# Énergie éolienne communautaire Le Plateau S.E.C.

## Parc éolien Le Plateau 2

Étude d'impact sur l'environnement  
Volume 3 : Questions et commentaires

Dossier no 3211-12-184  
8 février 2012

### Modification au chemin d'accès

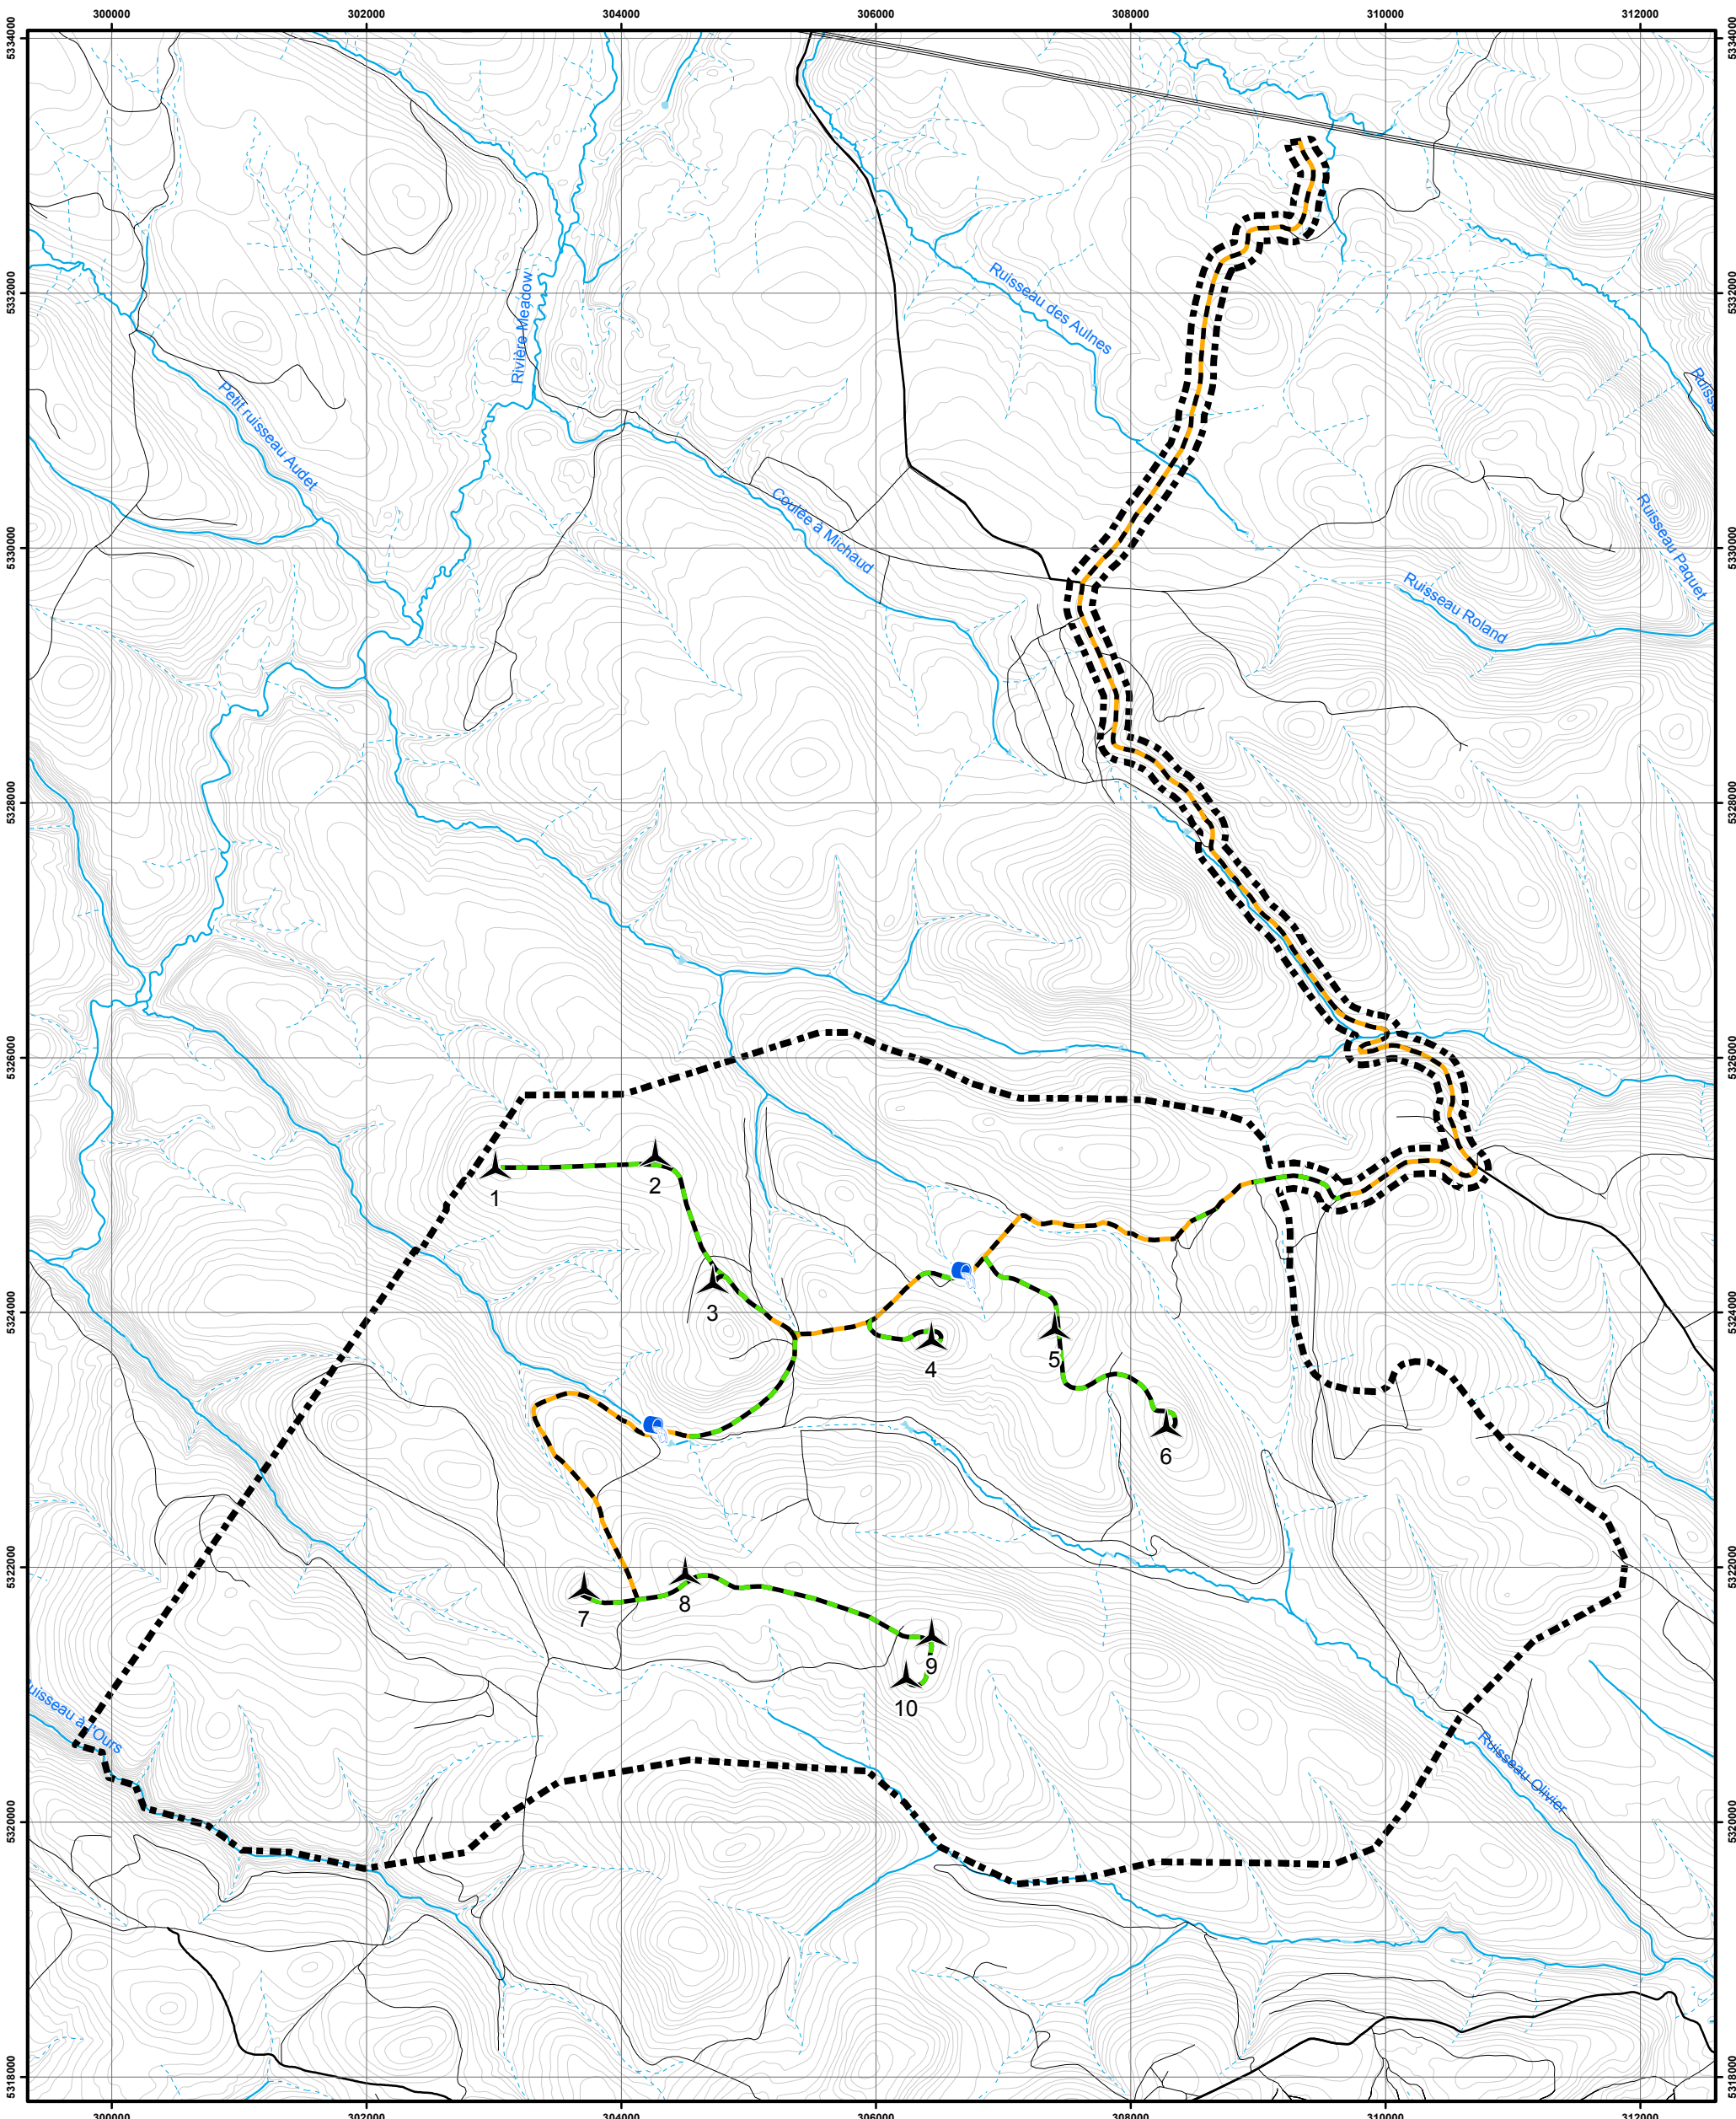
À la suite de l'analyse de la localisation de la voirie, le MRNF s'interroge sur la section de chemin qui débute à l'éolienne numéro 3 et qui conduit aux éoliennes numéros 7, 8, 9 et 10. Il a préparé une carte afin d'illustrer son questionnement (voir page suivante). La section de chemin existante à améliorer, d'une longueur de 1 556 m (en bleu), longe un ruisseau et nécessite la pose d'un nouveau pont ou ponceau. Le MRNF suggère un tracé qui éviterait d'avoir deux traverses de ruisseau distantes d'environ 350 m. Cette option éviterait également de longer le ruisseau en plus de raccourcir de 500 m le tracé initial. L'initiateur devra fournir la précision suivante :

Sur la carte de modification de chemin d'accès présenté à l'annexe A, l'initiateur illustre le tracé initial du chemin tel que présenté à l'étude d'impact, le tracé privilégié par le MRNF ainsi qu'une proposition de tracé alternatif. Cette proposition de tracé alternatif fait suite à la réception des commentaires du MRNF et à une analyse de ce secteur.

## Localisation des traverses de cours d'eau

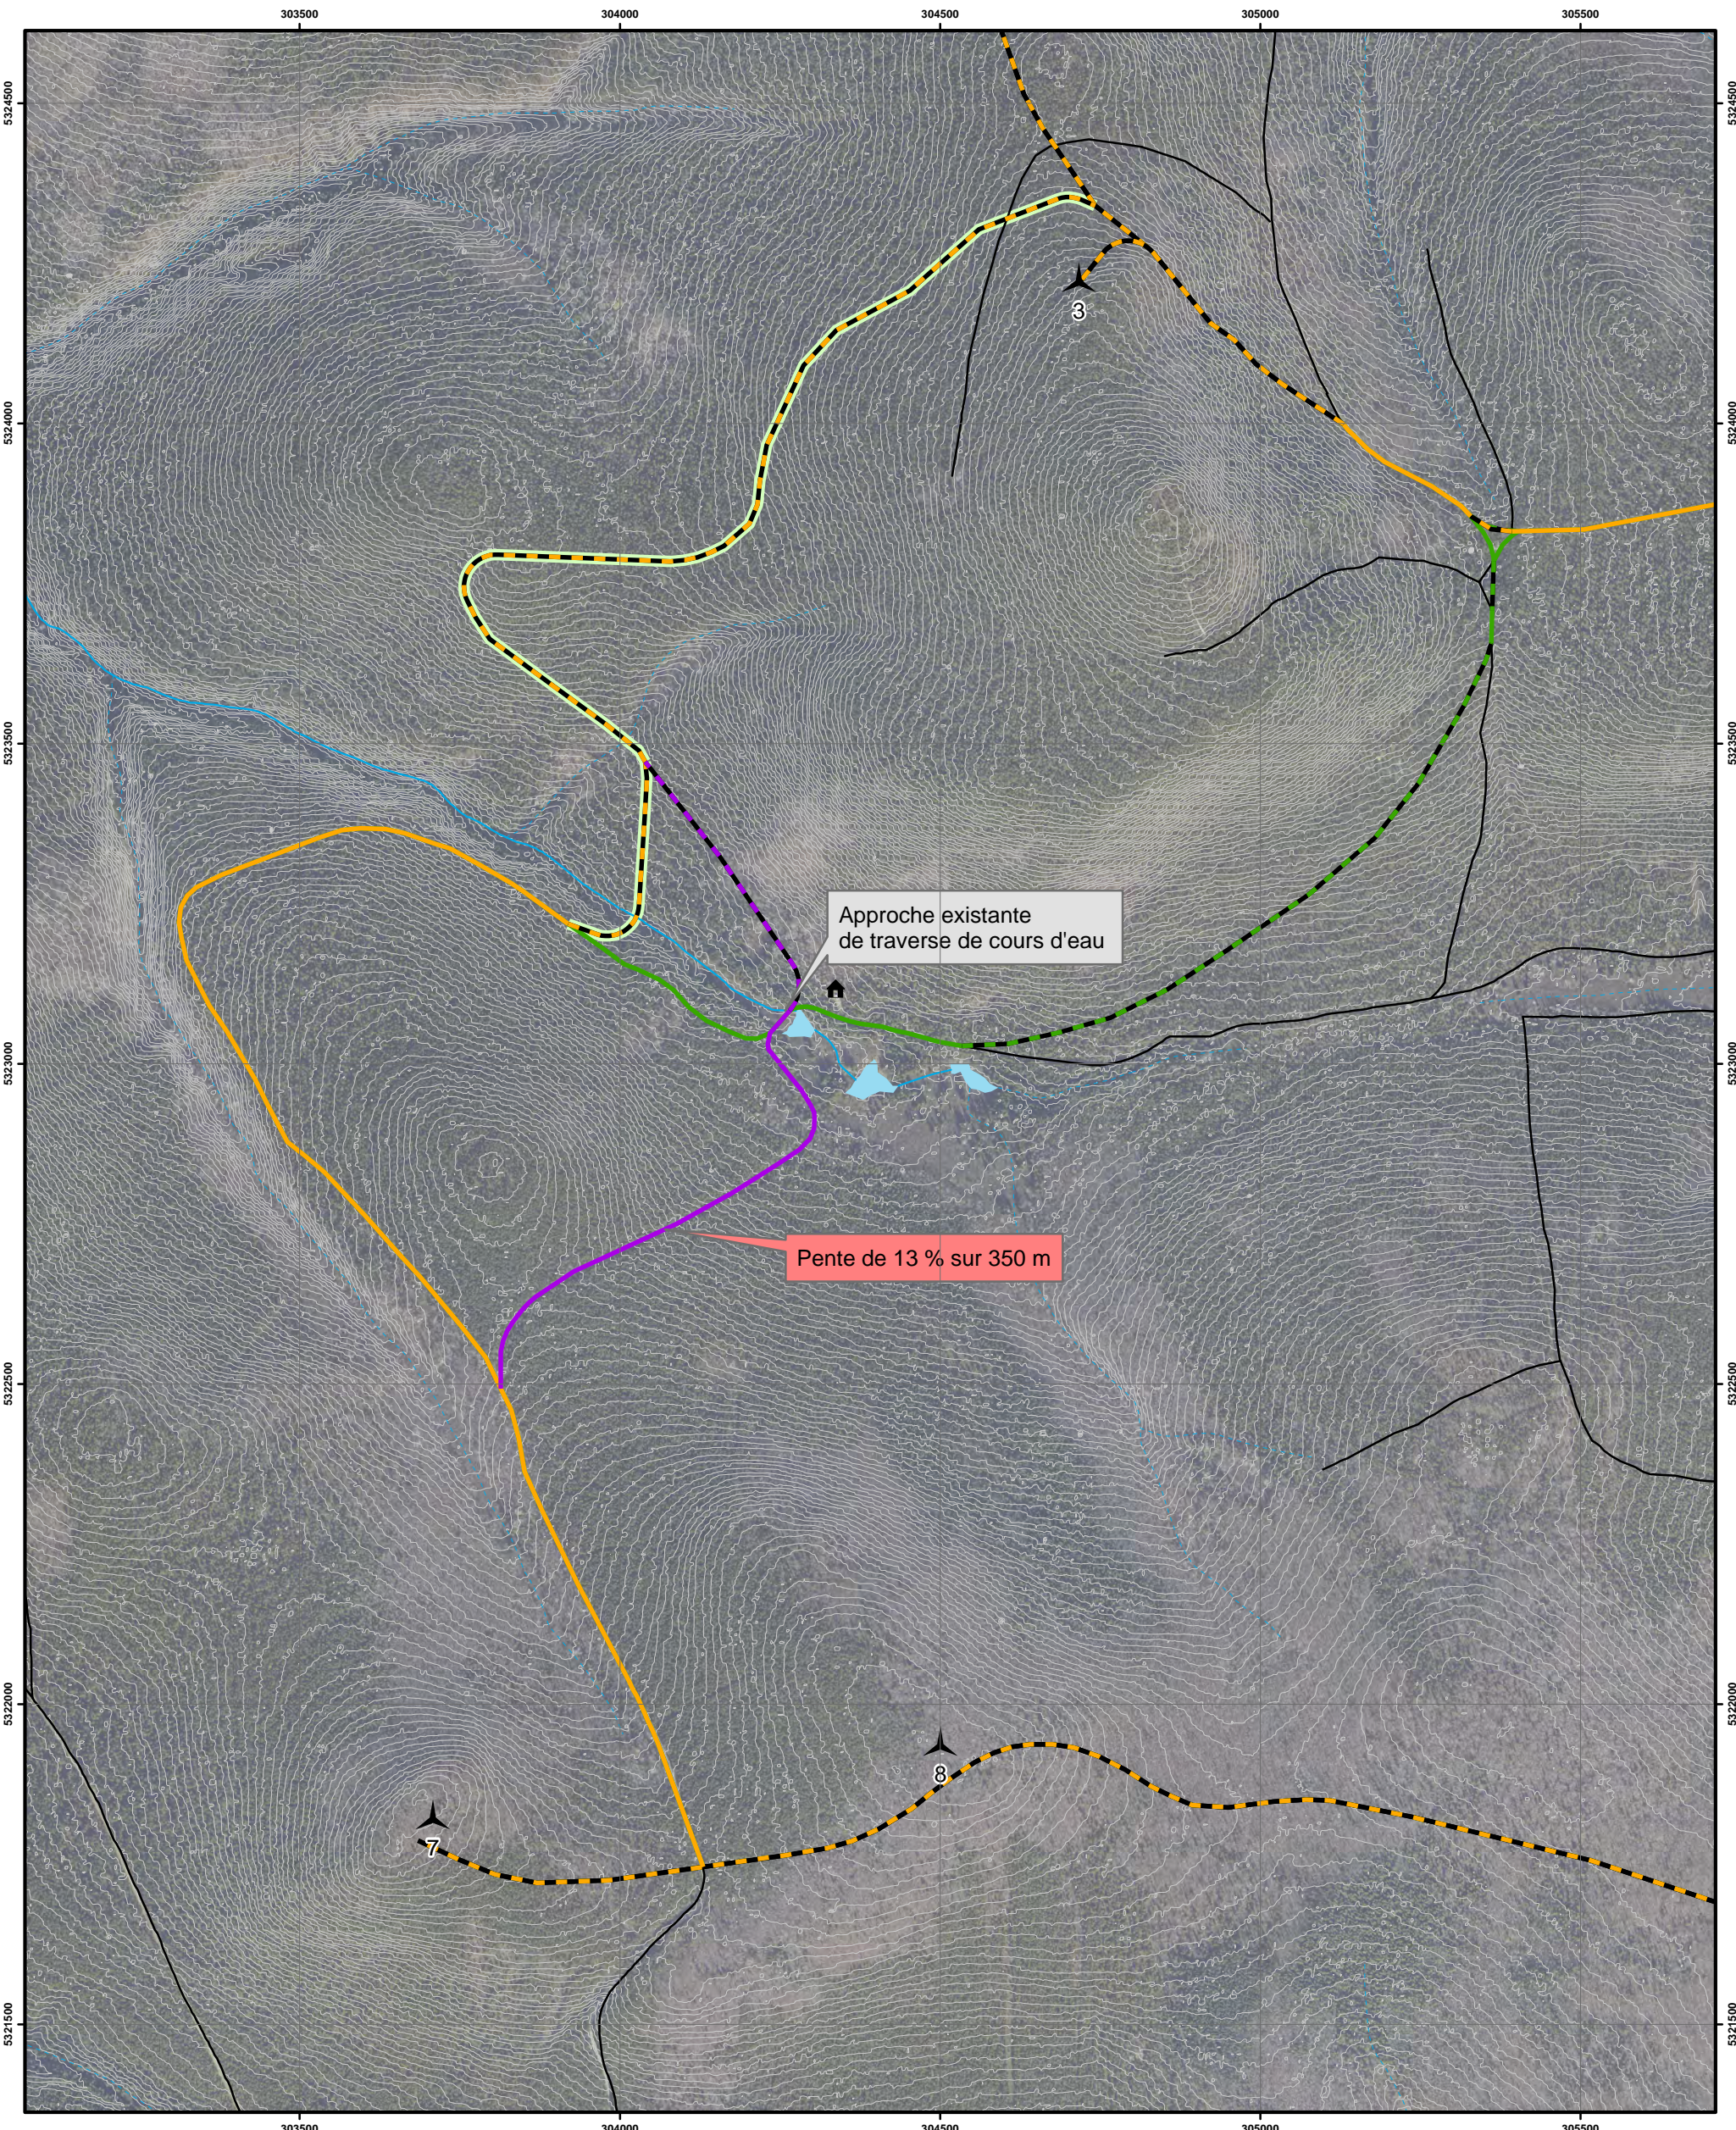
**QC 6 Il est mentionné que le réseau électrique sera majoritairement enfoui dans l'emprise des chemins; le tracé et les points de traverses de cours d'eau ne sont cependant pas précisés. Plus loin, à la**

page 6-14, la mesure d'atténuation semble suggérer que les cours d'eau seront traversés par voie aérienne. Afin de compléter l'information, l'initiateur devra répondre aux questions suivantes :

- Est-ce que des cours d'eau seront rencontrés sur le parcours du réseau collecteur enfoui?
- Si tel est le cas, quelle technique sera utilisée pour franchir les cours d'eau?
- Quelles mesures d'atténuation seront appliquées pour réduire les impacts sur les habitats aquatiques?

RQC 6 Des cours d'eau seront rencontrés sur le parcours du réseau collecteur enfoui. La localisation de ces points de traverses de cours d'eau est présentée à la carte à l'annexe A. Les chemins d'accès à construire ou à améliorer rencontrent également des cours d'eau. À ces endroits, il est prévu que le réseau collecteur soit enfoui au-dessus du ponceau dans le remblai du chemin.
